川内原子力発電所 1号炉及び2号炉  
廃棄物搬出設備の設置について  
(審査会合における指摘事項に対する回答)

2020年6月26日  
九州電力株式会社

## 審査会合における指摘事項の回答

廃棄物搬出建屋

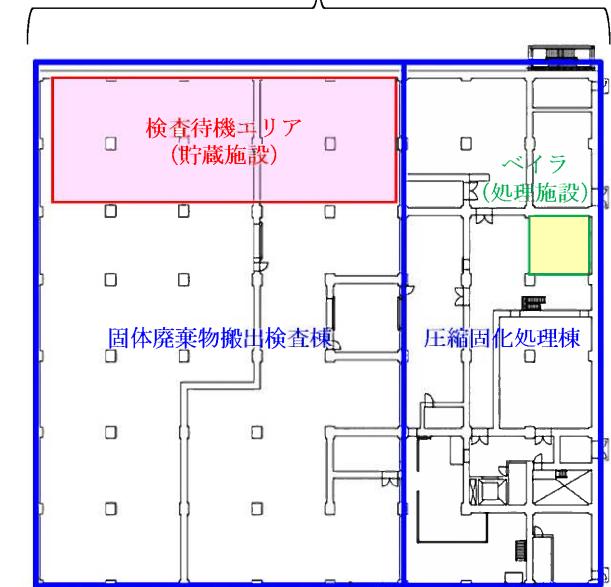
27条（放射性廃棄物の処理施設）について、処理工程の観点で、固型化処理（モルタル充てん）、廃棄物搬出建屋（固体廃棄物搬出検査棟及び圧縮固化処理棟）も該当するのではないか。

28条（放射性廃棄物の貯蔵施設）及び29条（工場等周辺における直接線等からの防護）について、固体廃棄物搬出検査棟だけでなく、圧縮固化処理棟も該当するのではないか。

- ・廃棄物搬出設備の主な設備と条文（27～29条）の整理について下表に示す。
- ・27条は、放射性廃棄物を処理する施設（安全施設※1に係るものに限る）が該当するため、安全施設の廃棄物搬出建屋、ペイラ及びエリアモニタリング設備等を対象とする。固型化処理（モルタル充てん）の機具は、安全施設に該当せず、管理区域外に設置した混練機で、放射性物質を含まないモルタルを作り、管理区域内でドラム缶に充てんするものであるため、設備に含めず、対象外とする。
- ・28条は、放射性廃棄物を貯蔵する施設（安全施設※1に係るものに限る）が該当するため、放射性廃棄物を貯蔵保管する廃棄物搬出建屋及び検査待機エリアを対象とする。なお、廃棄物搬出建屋の固体廃棄物の一時仮置きは、既設置許可の整理から貯蔵保管に該当しないため、対象外とする。
- ・29条は、遮へい壁を有する廃棄物搬出建屋及び線源となる固体廃棄物を貯蔵保管する検査待機エリアを対象とする。なお、廃棄物搬出建屋の固体廃棄物の一時仮置きは、既設置許可の整理から線源に該当しないため、対象外とする。

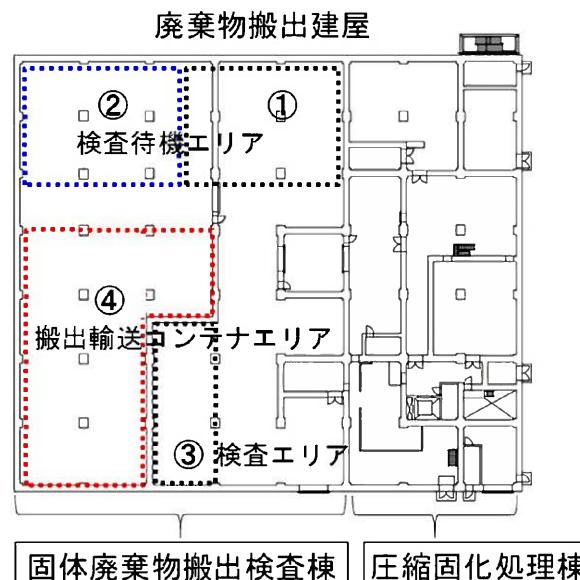
固体廃棄物搬出検査棟に保管される貯蔵保管容量が3,000本と記載されているが、これは最大の貯蔵保管容量なのか。実運用上の考え方を含めて説明すること。

- ・本申請では、廃棄物搬出建屋の一部である固体廃棄物搬出検査棟の検査待機エリアを、放射性廃棄物の貯蔵施設とする。同様の例として、先行プラントで処理施設の一部に貯蔵施設を設置している。
- ・既設置許可の原子炉補助建屋及び廃棄物処理建屋では、実運用として雑固体廃棄物の一時仮置きを行っているが、雑固体廃棄物の処理過程における短期間の仮置きであるため、貯蔵保管とは区別して貯蔵保管量としていない。
- ・既設置許可では、28条（放射性廃棄物の貯蔵施設）の貯蔵保管容量及び29条（工場等周辺における直接線等からの防護）の線源対象に、一時仮置きは含まれていない。
- ・既設置許可の貯蔵保管容量は、長期的な貯蔵保管を対象としていることを踏まえ、①②検査待機エリアの充てん固化体の一部は最大2年間貯蔵保管することから貯蔵保管容量の対象とし、処理過程の一時仮置きと同様である搬出検査から搬出までの短期的な一時仮置き（④搬出輸送コンテナエリア）は対象としない。

以上のことから、本申請の固体廃棄物搬出検査棟の貯蔵保管容量は、①②検査待機エリア分の約3,000本とする。

- ①② 検査待機エリア : 約3,000本  
(貯蔵施設)
- ③ 検査エリア : 約10本/日  
(約150日/年)
- ④ 搬出輸送コンテナエリア : 約1,500本/年  
(一時仮置き)
